Stellungnahme

Szeniorahmen für den Netzentwicklungsplan Strom 2013 Entwurf der Übertragungsnetzbetreiber vom 17. Juli 2012

Abb.1: Anteil der Leistungsklassen einer Windenergieanlage am Jahresartrag; Quelle: Deutsche Energie-Agentur (2010): Integration Erneuerbarer Energien in die deutsche Stromversorgung im Zeitraum 2015 – 2020 mit Ausblick 2025 (Dena-Netzstudie II), S. 109, Abb. 6-43.

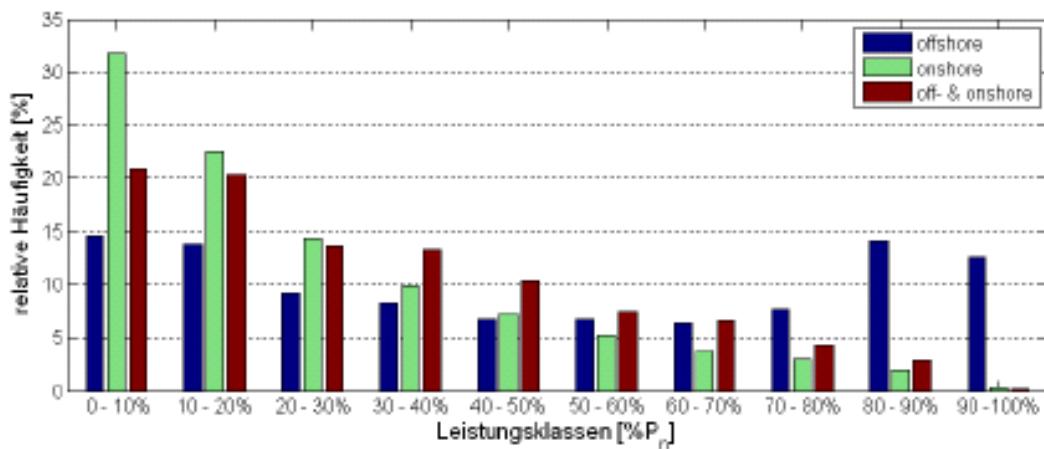
Hintergrund der Diskussion ist beispielhaft die folgende Sachlage. Die regelmäßige Abregelung von Windenergieanlagen auf 90 % ihrer Nennleistung im Fall akuter Netzengpässe führt nur zu einer kaum spürbaren Reduktion der Jahresarbeit um weniger als 2 Prozent (s. Abb. 1). Sie führt aber zu einer Reduktion der Übertragungsleistung in der Größenordnung der Abregelung der Netzeistung (10 %).

Die Leistungsspitzen der Leistungsklasse 90 - 100 % einer Windenergieanlage tragen mit ihren sehr geringen Zeitanteilen nur marginal zum Stromertrag bei, sind aber verantwortlich für 10 % der im Netz installierten Gesamtübertragungsleistung.

DUH-Forderung: Es sind belastbare Sensitivitätsrechnungen für die Dimensionierung des Netzes für eine Einspeisung der Erneuerbaren Energien zu 95 und 98 Prozent durchzuführen.
